Инструкция по обслуживанию

Hollandia 300 Classic Large
1101041ARU
11-01-2004

Стеклопанель, механизм, выключатель

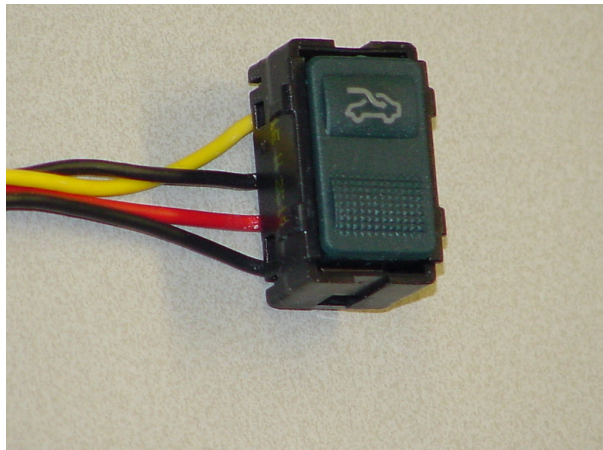
Стеклопанель нового люка Hollandia 300 Classic Large имеет **6 крепежных точек** (в более ранних моделях типа SkySlider Large люка Stratos 300 Large Rollo было 4 крепежные точки). Поэтому применяются такие комплекты обслуживания:

- Дет. №: **3307921A** (фото 1) содержит стеклопанель Venus 10, в т.ч. кулисы, крепежные винты и также применима для более ранних моделей КВА 9494 или 19305 до произв. № 849874. Кулису также необходимо заменить.
- Дет. № **3307919A** содержит только стеклопанель, в т.ч. крепежные винты для КВА 19305 от произв. № 849874.
- Дет. № **3307918A** (частичное устройство люка) содержит стеклопанель, верхнюю раму, в т.ч. адгезивную ленту, и подходит для всех более ранних моделей КВА 9494 или 19305 до произв. № 829779.
- Дет. № **3307920A** содержит установочный механизм в сборе (левый верхний и правый верхний) в т.ч. адгезивную ленту для КВА 19305, начиная с произв. № 829780.

Стеклопанель / механизм **не взаимозаменяемы с более ранними моделями**. При обслуживании стеклопанели и механизма мы настоятельно рекомендуем использовать запасную часть 3307918A.
